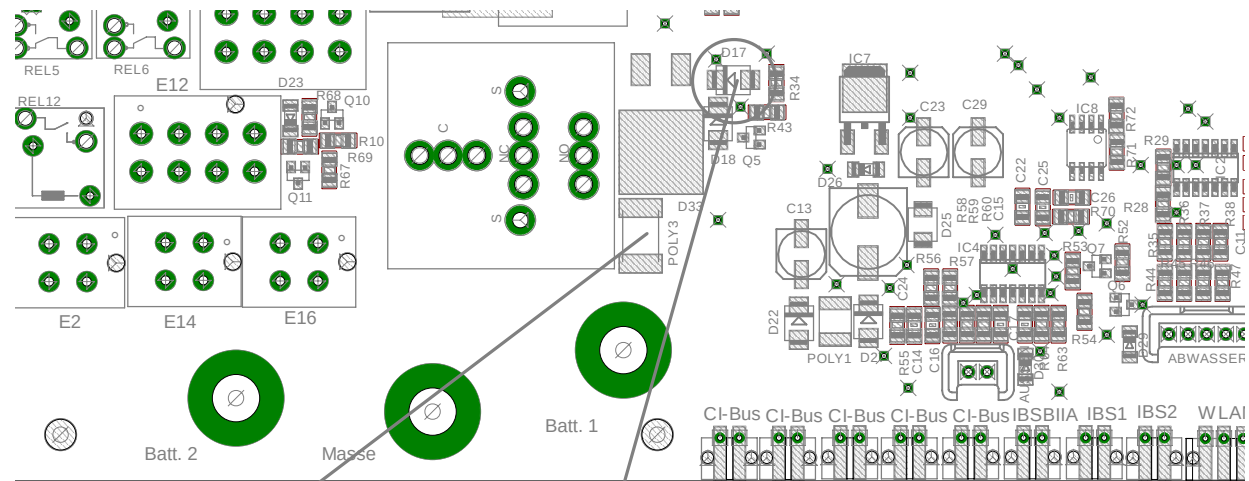
Um die Ladung der B1 durch B2 zu entfernen muss dieses Bauteil entfernt werden

Um das Parallelschaltrelais zu deaktivieren muss diese Diode entfernt werden
